**INFRA ROUGE
COURT**
Lisse et Martelé
1,5kW 3kW 4,5kW 6kW

Série commerciale	Série type
6502 0 à 3AA	6502 0 à 3AA.(00).03.04.05.06
6503 0 à 3AA	6503 0 à 3AA.(00).03.04.05.06

SCHEMA DE CÂBLAGE SELON INDICE (00) & 03

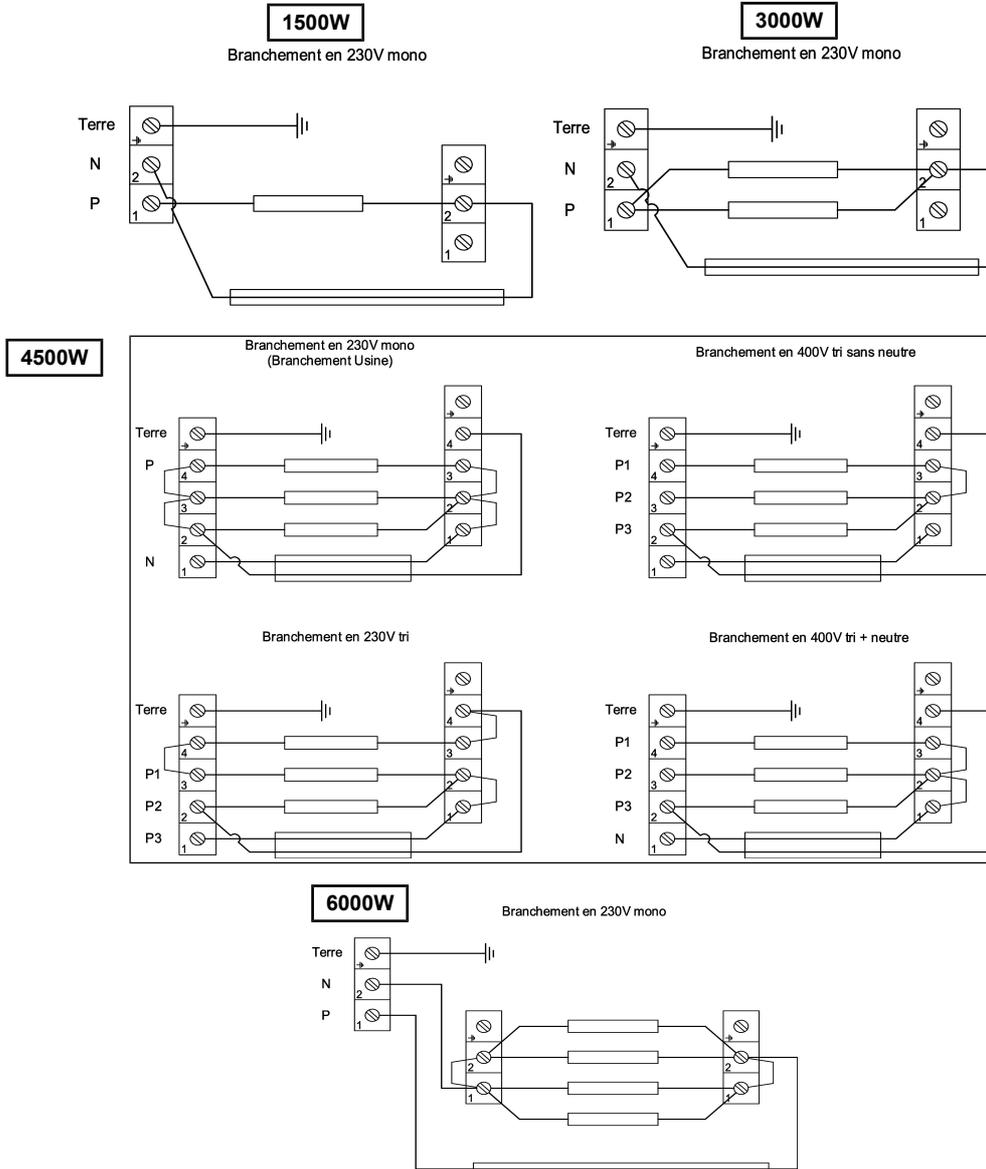
Évolution des indices FICHE SAV				Évolution des indices PRODUIT				
N° Modif	Date	Modification	Ind	Réf. Produit	N° Modif	Date	Modification	Ind
	S01 / 06	Décodification des lampes en SAV.	A01					
45 / 09	23/07/09	Appareil fabriqué chez Applimo.	A02		45 / 09	S40/09	Fabrication Applimo indicé produit fini 03.	03
16 / 10	23/04/10	4,5kW : déplacement de l'ensemble bornier + boîtier, nouveau câblage	A03		16 / 10	S19/10	4,5kW : déplacement de l'ensemble bornier + boîtier, nouveau câblage	04
16 / 10	23/04/10	1,5/3/6kW : nouveau bornier, nouveau câblage, 6kW : déplacement du boîtier	A03		16 / 10	S26/10	1,5/3/6kW : nouveau bornier, nouveau câblage, 6kW : déplacement du boîtier	04
57 / 10	12/07/10	Modification câblage ind. 04 sur 1500W	A04					
86 / 10	15/09/10	Changement de bornier sur 4500W	A05		86 / 10	S06/11	Changement de bornier sur 4500W	05
08 / 13	28/01/13	Produit fini 005502.1AA remplacé par lampe Helen S119GGA006 Produit fini 005502.2AA remplacé par lampe blanche S119GGA003	A06		46 / 18	S38/18 S47/18 S49/18	Chang barrette + lampe + filerie (S38/18 - 4500W) – (S47/18 - 3000W et 6000W) – (S49/18 - 1500W)	06

SCHEMA DE CÂBLAGE SELON INDICE 04

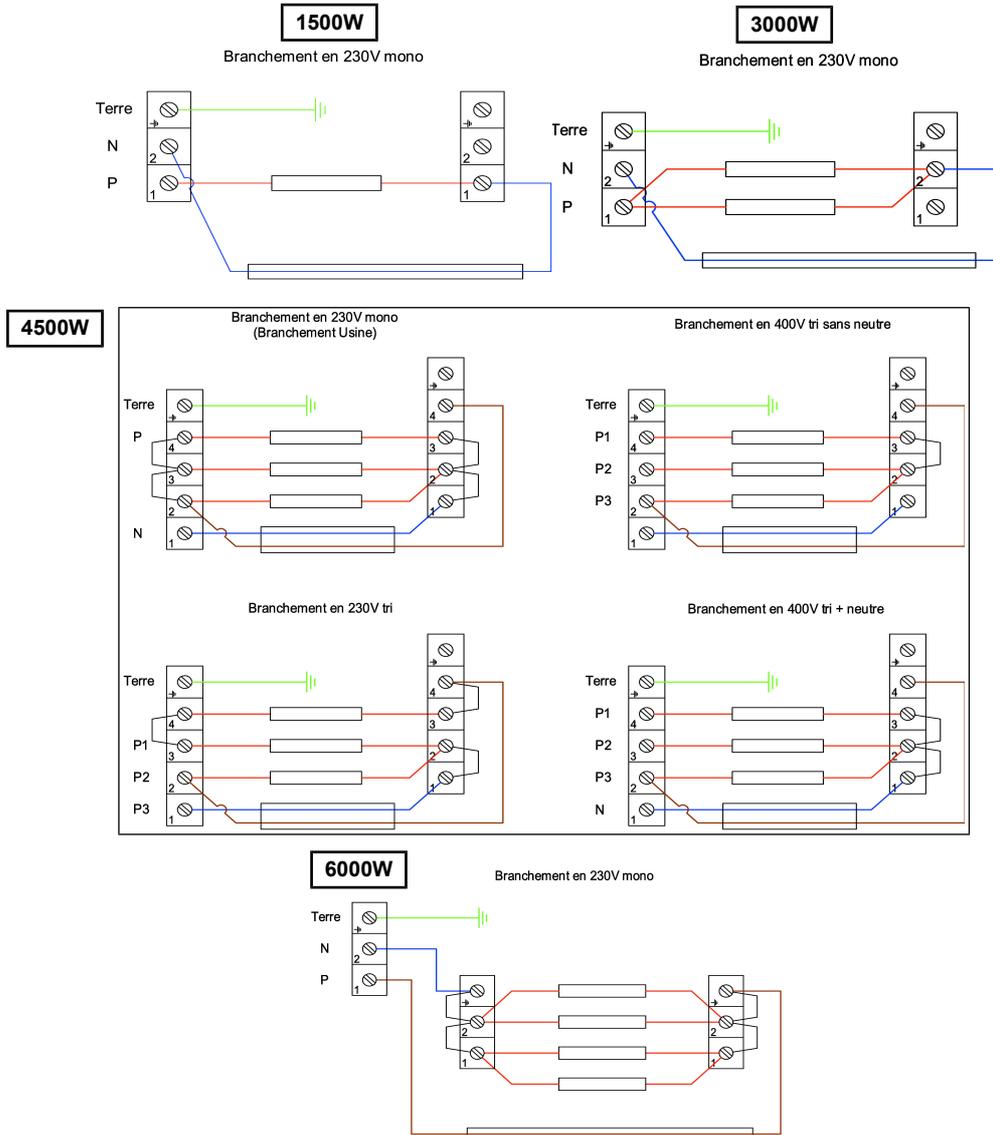
Évolution des indices FICHE SAV				Évolution des indices PRODUIT				
N° Modif	Date	Modification	Ind	Réf. Produit	N° Modif	Date	Modification	Ind
	S01 / 06	Décodification des lampes en SAV.	A01					
45 / 09	23/07/09	Appareil fabriqué chez Applimo.	A02		45 / 09	S40/09	Fabrication Applimo indicé produit fini 03.	03
16 / 10	23/04/10	4,5kW : déplacement de l'ensemble bornier + boîtier, nouveau câblage	A03		16 / 10	S19/10	4,5kW : déplacement de l'ensemble bornier + boîtier, nouveau câblage	04
16 / 10	23/04/10	1,5/3/6kW : nouveau bornier, nouveau câblage, 6kW : déplacement du boîtier	A03		16 / 10	S26/10	1,5/3/6kW : nouveau bornier, nouveau câblage, 6kW : déplacement du boîtier	04
57 / 10	12/07/10	Modification câblage ind. 04 sur 1500W	A04					
86 / 10	15/09/10	Changement de bornier sur 4500W	A05		86 / 10	S06/11	Changement de bornier sur 4500W	05
08 / 13	28/01/13	Produit fini 005502.1AA remplacé par lampe Helen S119GGA006 Produit fini 005502.2AA remplacé par lampe blanche S119GGA003	A06		46 / 18	S38/18 S47/18 S49/18	Chang barrette + lampe + filerie (S38/18 - 4500W) – (S47/18 - 3000W et 6000W) – (S49/18 - 1500W)	06

SCHEMA DE CÂBLAGE SELON INDICE 05 et 06

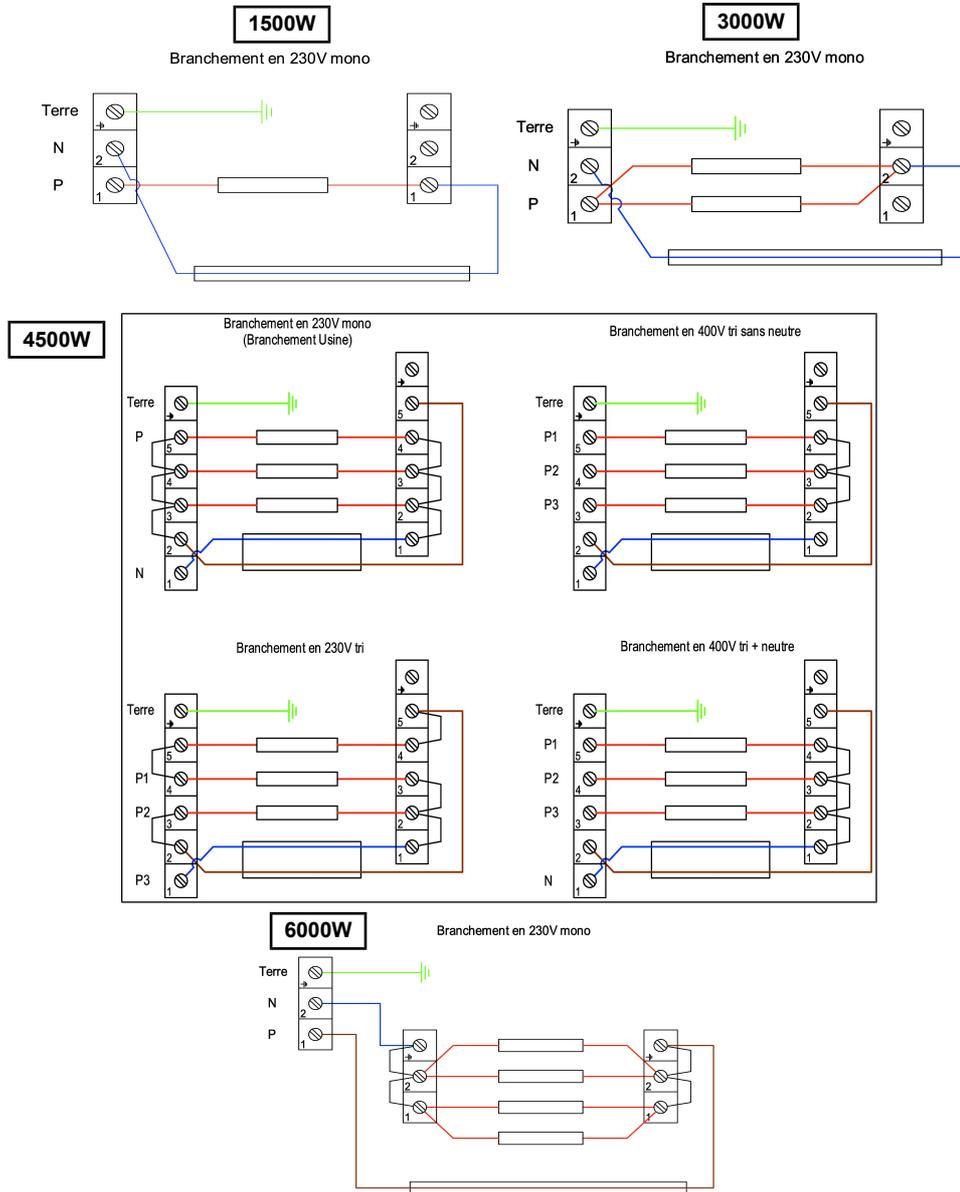
Évolution des indices FICHE SAV				Évolution des indices PRODUIT				
N° Modif	Date	Modification	Ind	Réf. Produit	N° Modif	Date	Modification	Ind
	S01 / 06	Décodification des lampes en SAV.	A01					
45 / 09	23/07/09	Appareil fabriqué chez Applimo.	A02		45 / 09	S40/09	Fabrication Applimo indicé produit fini 03.	03
16 / 10	23/04/10	4,5kW : déplacement de l'ensemble bornier + boîtier, nouveau câblage	A03		16 / 10	S19/10	4,5kW : déplacement de l'ensemble bornier + boîtier, nouveau câblage	04
16 / 10	23/04/10	1,5/3/6kW : nouveau bornier, nouveau câblage, 6kW : déplacement du boîtier	A03		16 / 10	S26/10	1,5/3/6kW : nouveau bornier, nouveau câblage, 6kW : déplacement du boîtier	04
57 / 10	12/07/10	Modification câblage ind. 04 sur 1500W	A04					
86 / 10	15/09/10	Changement de bornier sur 4500W	A05		86 / 10	S06/11	Changement de bornier sur 4500W	05
08 / 13	28/01/13	Produit fini 005502.1AA remplacé par lampe Helen S119GGA006 Produit fini 005502.2AA remplacé par lampe blanche S119GGA003	A06		46 / 18	S38/18 S47/18 S49/18	Chang barrette + lampe + filerie (S38/18 - 4500W) – (S47/18 - 3000W et 6000W) – (S49/18 - 1500W)	06

46/18	07/09/18	Suite arrêt Fab des borniers , S119GGA009 remplace S119GGA006, S119GGA010 remplace S119GGA003 et ajout pour l'indice 06 des borniers réf : S232AA0214 et S232AA0202	A07
